SERVICE INSTRUCTION

ÄNDERUNG DER AUSPUFFDICHTUNG BEI ROTAX[®] MOTOR TYPE 582 UL MODELL 90/99 UND ROTAX[®] MOTOR TYPE 618 UL SI-2ST-002

Bild 1

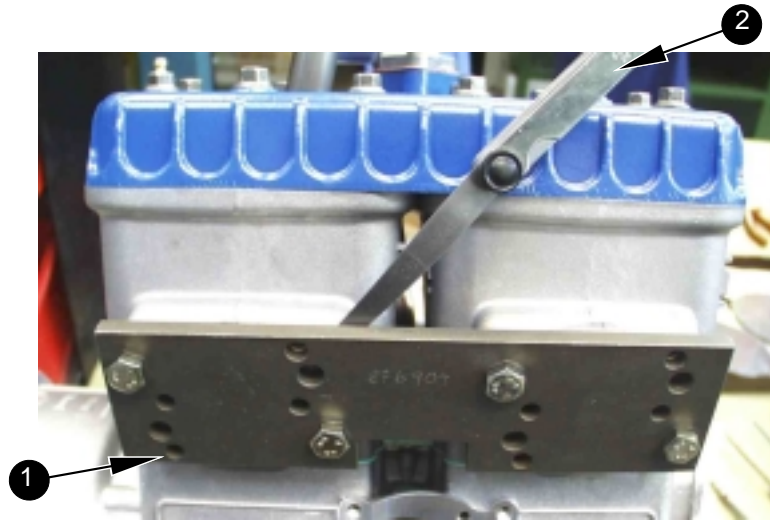
- Mit einem Haarlineal ist die Dichtfläche des Auspuffkrümmers auf Verzug zu kontrollieren. Eventuell kann der Krümmer auf einer Abziehplatte abgezogen werden.
- Mit der Zentrierleiste (1), oder dem Originalkrümmer ist mittels einer Fühlerlehre (2) die Ausrichtung der Zylinder zu kontrollieren. Bei einer Überschreitung des zulässigen Spaltmaßes auf der Auflagefläche (max 0,3 mm 0,012 in) sind die Zylinder neu zu justieren. (siehe Bild 1)

Bild 2

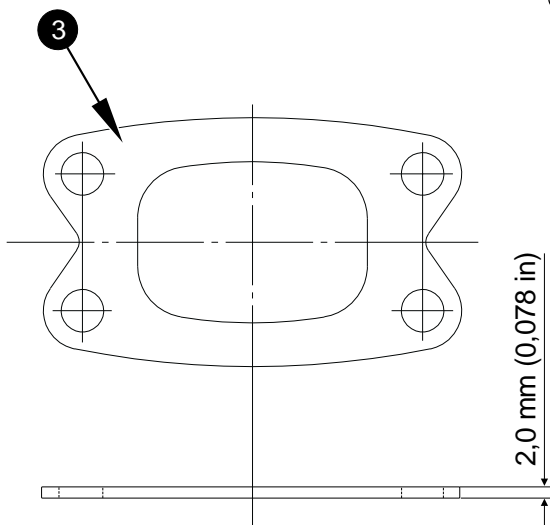
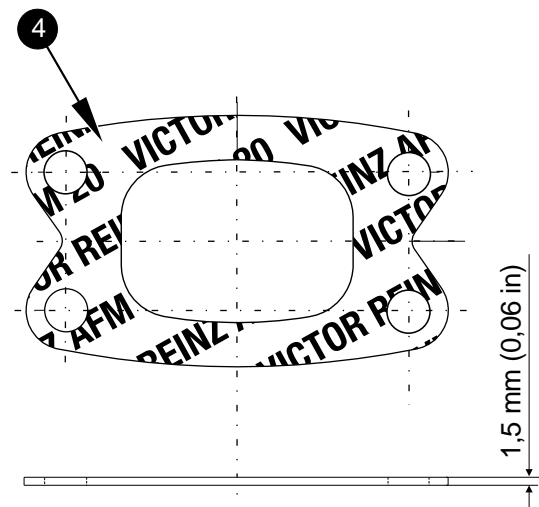
▲ **WARNUNG:** Es dürfen nur alte Auspuffdichtungen, oder nur neue Auspuffdichtungen gemeinsam verbaut werden, da sie eine unterschiedliche Materialstärke aufweisen. Keinesfalls dürfen alte und neue Dichtungen gemischt verbaut werden. (siehe Bild 3 und 4)

Auspuffdichtung
ALTE Ausführung
TNr. 850.630

Auspuffdichtung
NEUE Ausführung
TNr. 850.633

◆ **HINWEIS:** Die neuen Auspuffdichtungen (4,6) sind mit der bedruckten Seite zum Auspuffflange zu montieren.

- Neue Auspuffdichtungen (4,6) und Auspuffkrümmer mit den sechs Zylinderschrauben M8x30 (582 UL mod. 90/99) bzw. acht Zylinderschrauben M6x25 (618 UL) samt neuen Federringen installieren.
- Die 6 Zylinderschrauben M8x30 (582 UL mod. 90/99) kreuzweise mit 22 Nm festziehen.
- Die 8 Zylinderschrauben M6x25 (618 UL) kreuzweise mit 10 Nm festziehen.
- Minuspol der Bordbatterie anklemmen.
